Servizi Idrici

Oggetto: Parere Ufficio d'Ambito verifica assoggettabilità VAS e Compatibilità PTCP – SUAP via Fermi – Comune di Saronno

Agglomerato in comune di Saronno e area di intervento

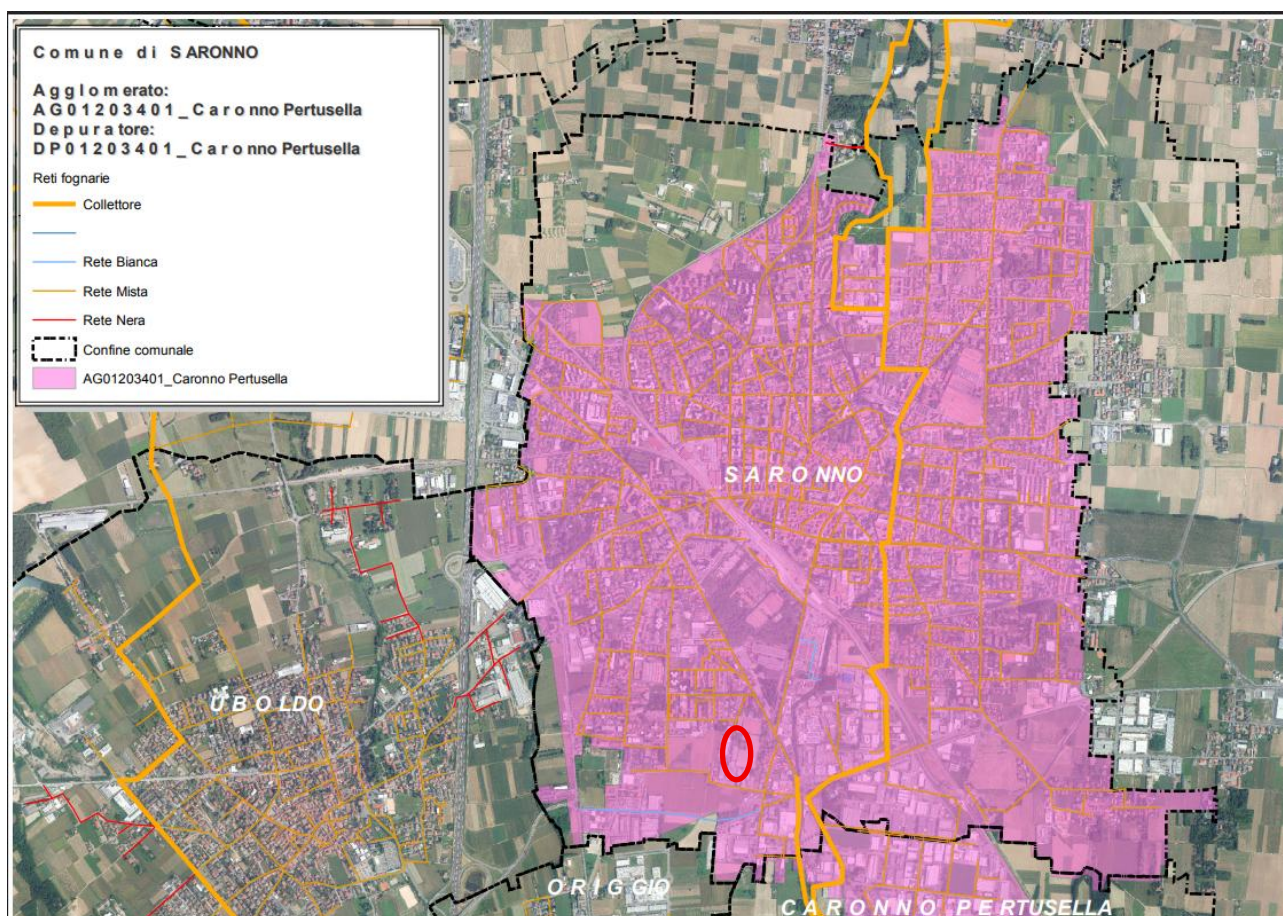
Il territorio del comune di Saronno ricade all'interno dell'agglomerato AG01203401, servito dall'impianto DP01203401 Caronno Pertusella, con potenzialità massima di trattamento di 220.000 AE e 113.411 AE trattati.

L'azienda proponente l'intervento ha necessità di ampliare la produzione e pertanto intende realizzare un nuovo immobile da destinare a deposito prodotto finito da realizzarsi su un'area di proprietà di altra azienda. L'area oggetto di intervento attualmente risulta classificata, nel vigente Piano di Governo del Territorio come "ATP - Ambiti per trasformazione perequata", ovvero possono essere ridestinate a una trasformazione perequata che, a fronte di una potenzialità edificatoria compensativa da trasferire, garantisca la cessione dell'intera St, utile e necessaria alla salvaguardia agricola e ambientale, al potenziamento delle aree a verde ed alla riorganizzazione dei servizi di carattere pubblico e collettivo, nonché alla realizzazione della rete ecologica multifunzionale urbana. La variante richiesta è di convertirla in "Area con funzione non residenziale – art. 30 NdP PdR".
